**Avis de la mission régionale d'autorité environnementale
sur le projet photovoltaïque terrestre et flottant
Site « Ferme d'Akuo 4 » au lieu-dit « Le Vignoble »
Commune de Saint-Élix-le-Château
(Haute-Garonne)**

N°Saisine : 2023-11412

Avis émis le 09 mars 2023

Figure 3 : plan de principaux équipements du projet – AKUO

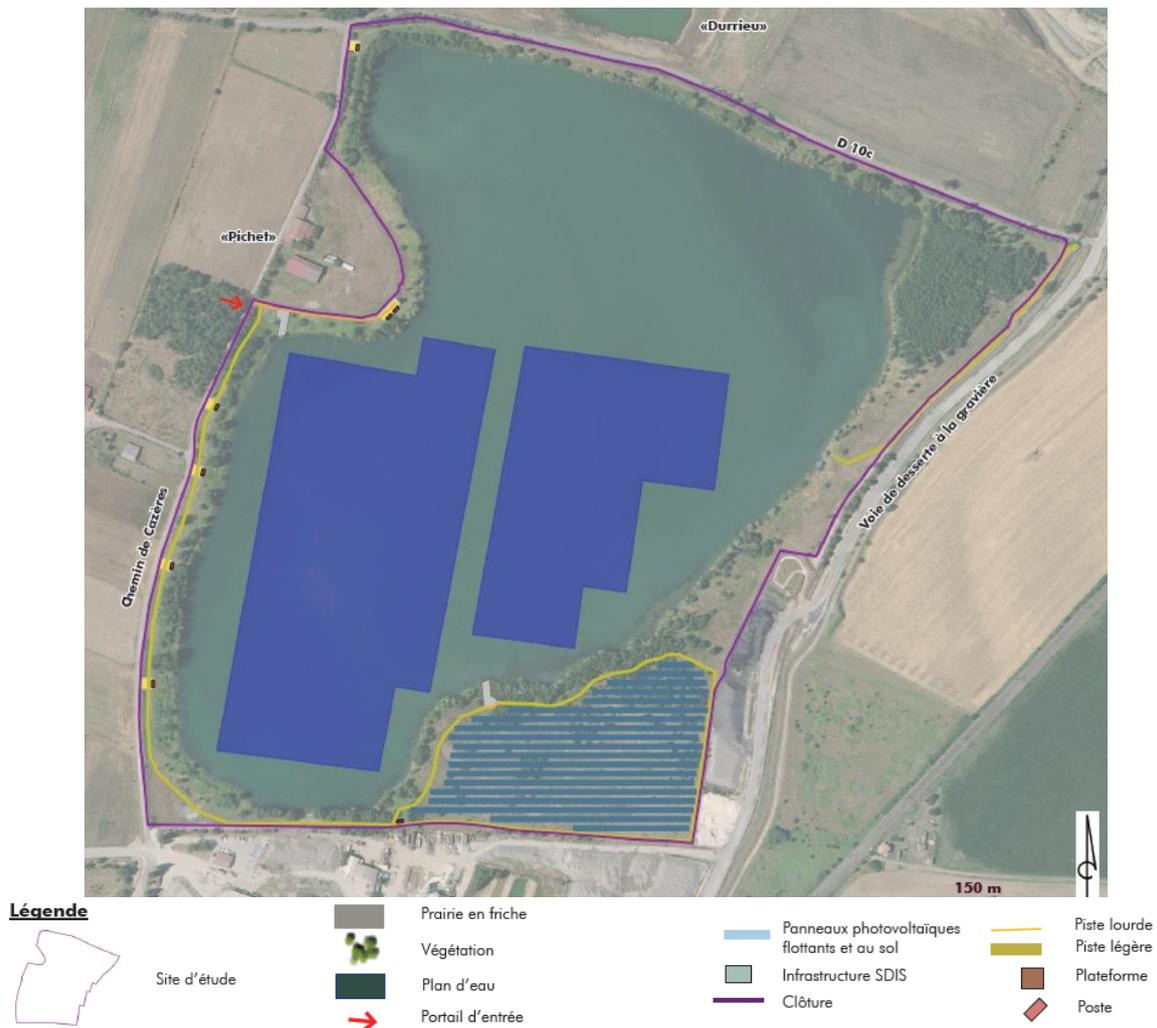
La MRAe relève que l'étude des incidences environnementales d'ancrage des structures flottantes et du câblage électrique des structures flottantes pour relier les tables au réseau public ne figure pas dans le dossier. Le dossier ne contient pas à la suite les mesures prévues pour éviter, réduire ou compenser, ces impacts (biodiversité et paysage principalement).

La MRAe recommande de compléter le dossier, par une évaluation des incidences sur la faune et le paysage des équipements d'ancrage des structures flottantes et de câblage électrique des structures flottantes pour relier les tables au réseau public et d'intégrer les mesures retenues pour en atténuer les effets.

L'étude d'impact devra être amendée pour être conforme à l'avis du service d'incendie et de secours (SDIS) de la Haute-Garonne en date du 7 novembre 2022 qui demande notamment de préciser la méthode d'ancrage retenue ainsi que la disposition des câbles transportant le courant afin de prévoir la mise en place d'aires de mise à l'eau supplémentaires.
